Bebauungsplan Nr. 279
Mobilitätsdrehscheibe Unterer Wöhrd

Frühzeitige Beteiligung der Behörden und sonstigen Trägern öffentlicher Belange
gemäß § 4 Abs. 1 BauGB

**Aufstellung des Bebauungsplanes Nr. 279, Mobilitätsdrehscheibe Unterer Wöhrd
Frühzeitige Beteiligung der Behörden und sonstigen Träger öffentlicher Belange gemäß § 4 Abs. 1 Baugesetzbuch (BauGB) vom 07.03.2022 bis einschließlich 08.04.2022**

Abbildung 1: Lageplan der durchgeführten Bodenuntersuchungen der IMH vom 16.03.2021 bis 04.04.2021. Die rot gestrichelte Linie markiert den Bereich des verfüllten alten Hafenbeckens.

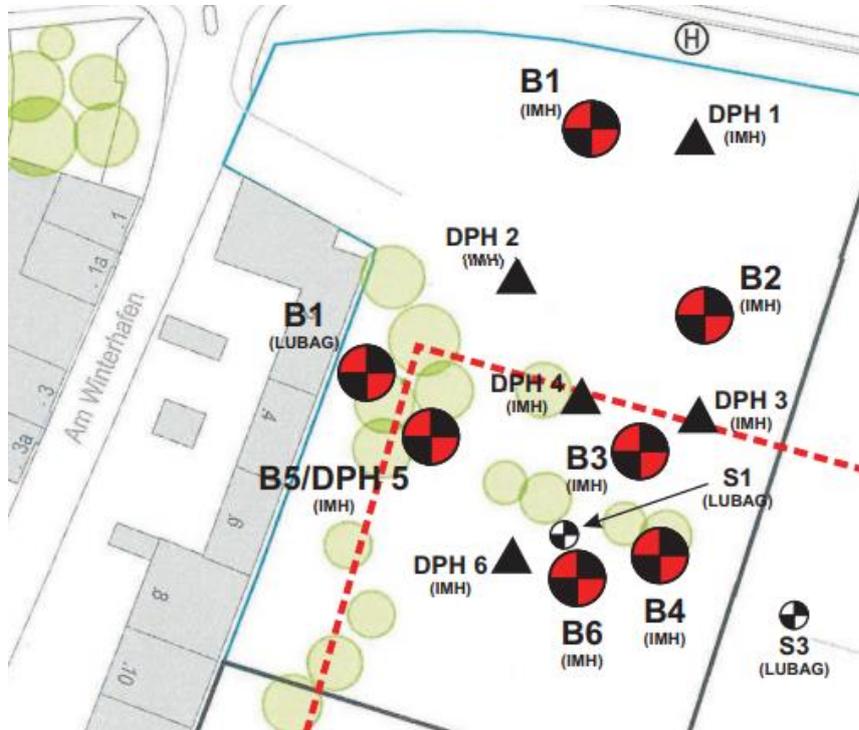
Die Untersuchungen zeigen, dass eine Gründung in der anthropogenen Auffüllung ohne Zusatzmaßnahme nicht möglich ist, da geotechnische Grenzzustände (DIN EN 1997-1, DIN 1054) nicht eingehalten werden können. Ein reiner Bodenaustausch wird aufgrund der hohen Schadstoffbelastung der angetroffenen Auffüllung und der gegebenen Wassersituation als unwirtschaftlich angesehen. Aus diesem Grund sind Tiefgründungsmaßnahmen empfohlen.

Für genauere Aussagen über das bodenmechanische Verhalten der anstehenden Böden, sollten weitere direkte und indirekte Untersuchungen vorgenommen werden. Für die Auslegung der Tiefgründung ist vor allem zu klären, in welcher Tiefe sich tragfähige Schichten (z.B. Kies, Festgestein) befinden und wie mächtig diese vorliegen. Außerdem ist für die weitere Planung der Gründung auch die Art und Höhe des Lasteintrages in den Untergrund entscheidend.

Abbildung 3: Übersicht aller Untersuchungspunkt

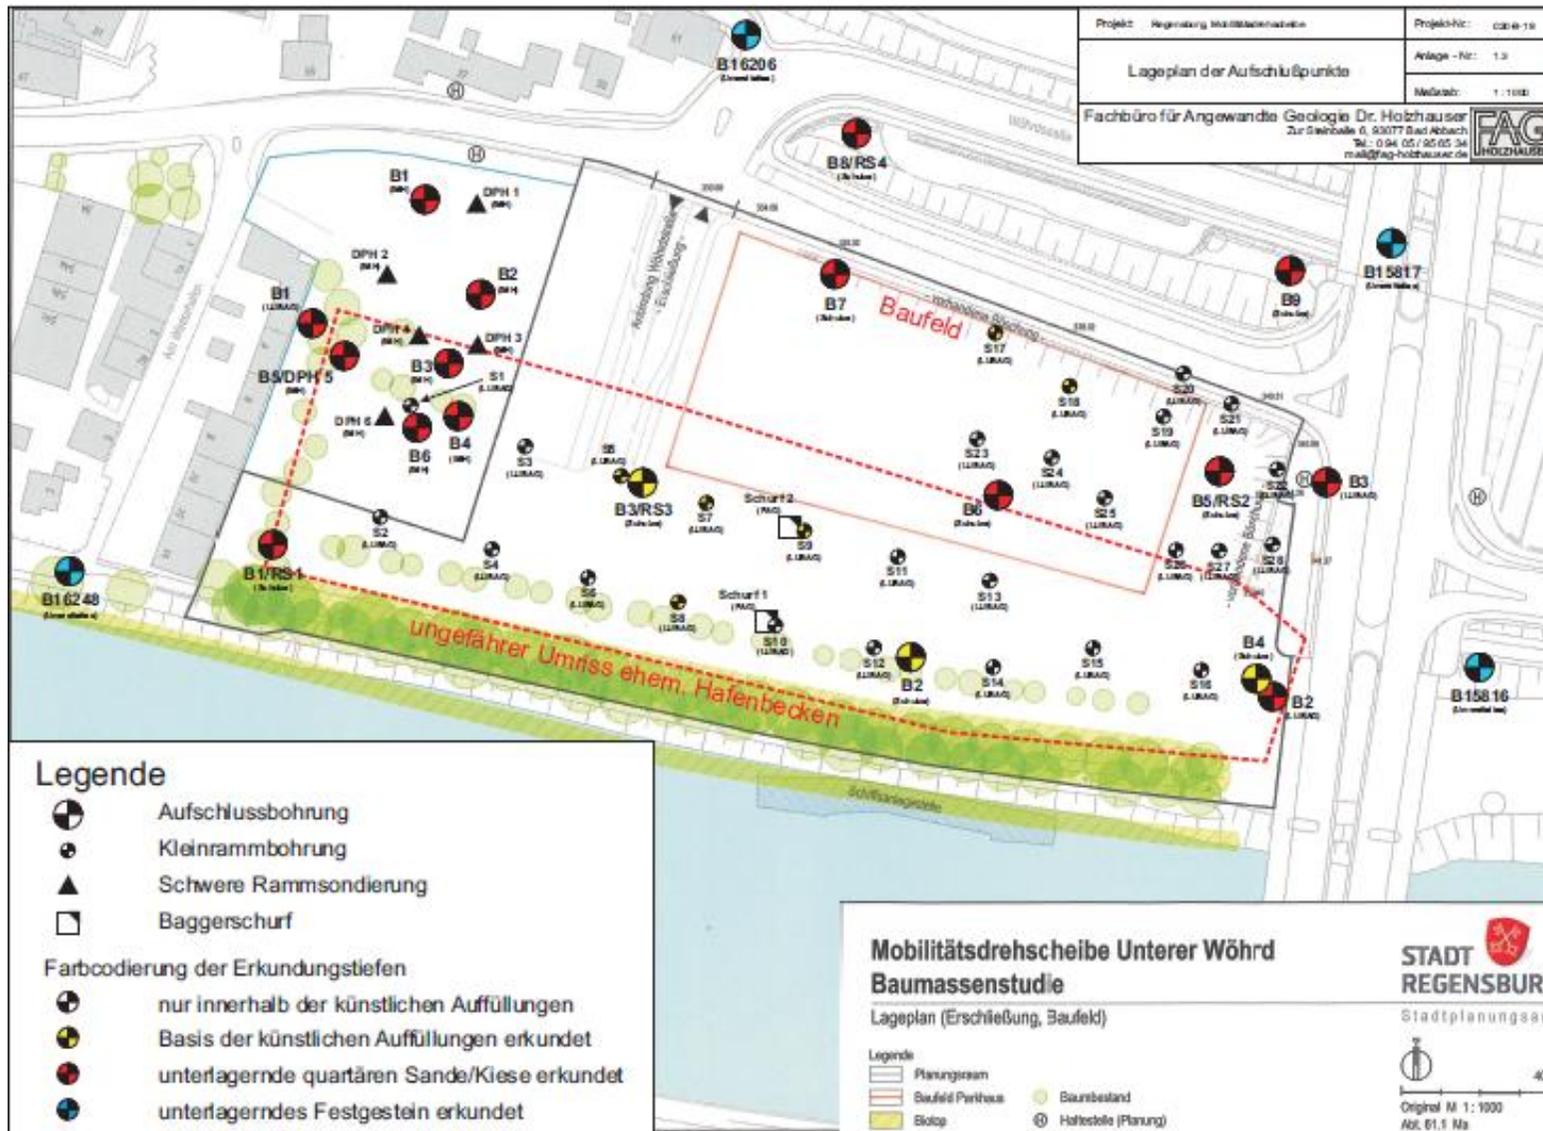
Das Amt 61 hat mehrere Varianten (1,2 und 3) für ein Parkhaus am Unteren Wöhrd vorgelegt. Aufgrund der oben dargestellten Baugrundsituation ist es zu empfehlen, die Baumaßnahme auf die Fläche des ehemaligen Eisstadions zu begrenzen. Die kompakte Variante 1 ist somit einer vollflächigen oder teilflächigen Variante vorzuziehen.

Visualisierung Ehrenamtlicher um die Baumassen zu erfassen:

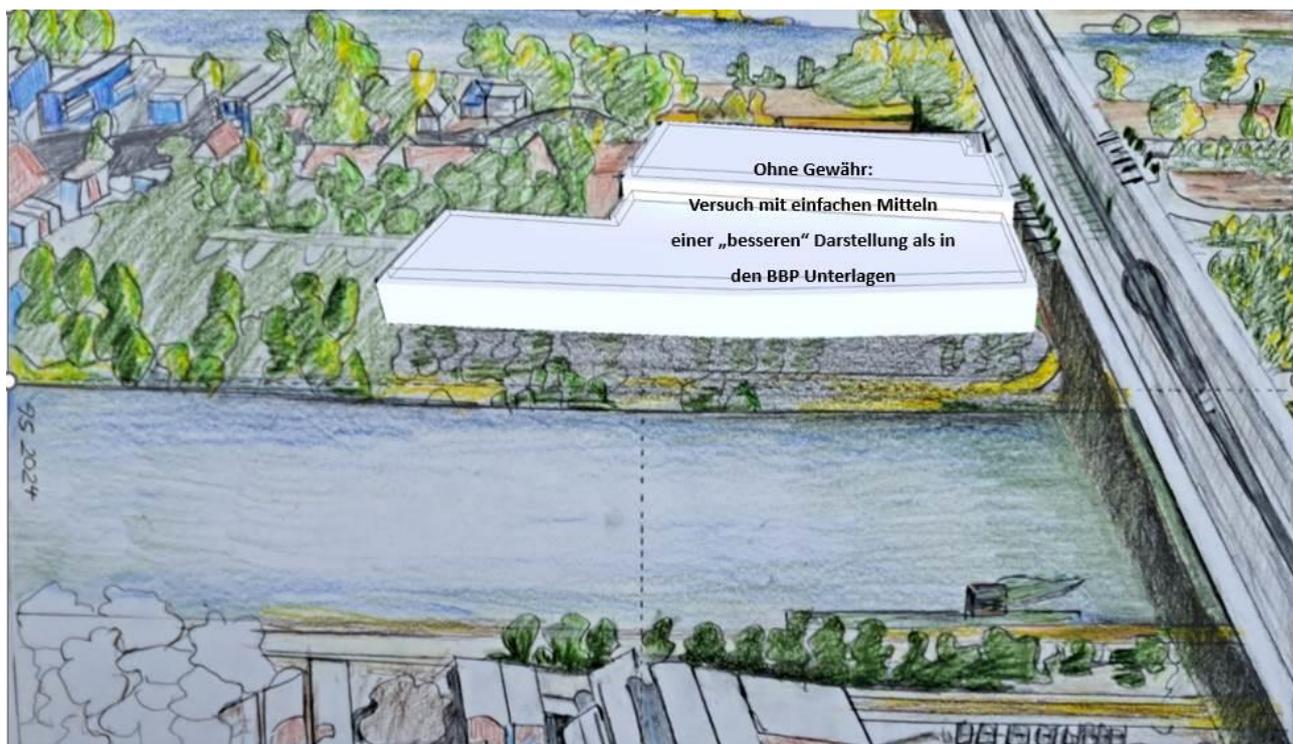
Visualisierung 1 bis 4: Bei den Visualisierungen 1 bis 3 sind nur um schemenhaft, unklar (schwebt das Parkhaus? Ist es wirklich maßstäblich dargestellt? Farbe; Bäume haben >200 Tage/a kein Laub)

Mangelhafte Visualisierung Nr. 4: die einzige nicht „halbtransparente“ Visualisierung zeigt die „brachiale“ Massivität des Baukörpers; aber nicht gänzlich, da sie rechts einfach abgeschnitten ist. Die nicht nachvollziehbare Begründung lautet: „der Sichtraum endet“! Das komplette Gebäude lässt sich bestenfalls erahnen. Die Visualisierung ist wie alle anderen „mangelhaft“:

Wir erneuern den bereits vom BN eingereichten Vorschlag für eine „**Win-Win-Planung**“

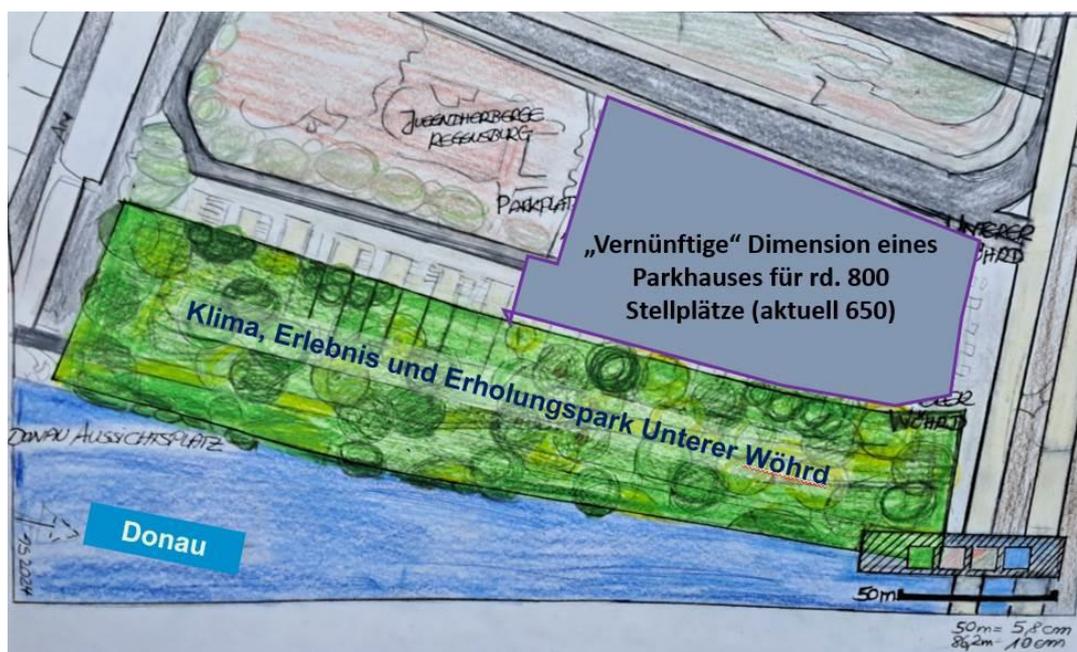
- ein der **örtlichen Situation angepasstes Parkhaus** (eine räumlich begrenzte Mobilitätsdrehscheibe und
- im „positiven Sinne der doppelten Innenverdichtung“ ein „**Klima, Erlebnis und Erholungspark Unterer Wöhrd**“ mit blauer und grüner Infrastruktur; städtebaulich sich einfügend und auch über die lokale Situation hinausdenkend. Analog der Situation am westlichen Altstadtende mit dem Herzogpark und dem gegenüber liegendem Inselpark könnte und sollte auch am östlichen Altstadtende städteplanerisch der Alleengürtel mit Villapark über die Donau nach Norden auf die Flussinsel als grüne Achse gedacht werden.
- eine optionale Fuß- und Rad-Brücke
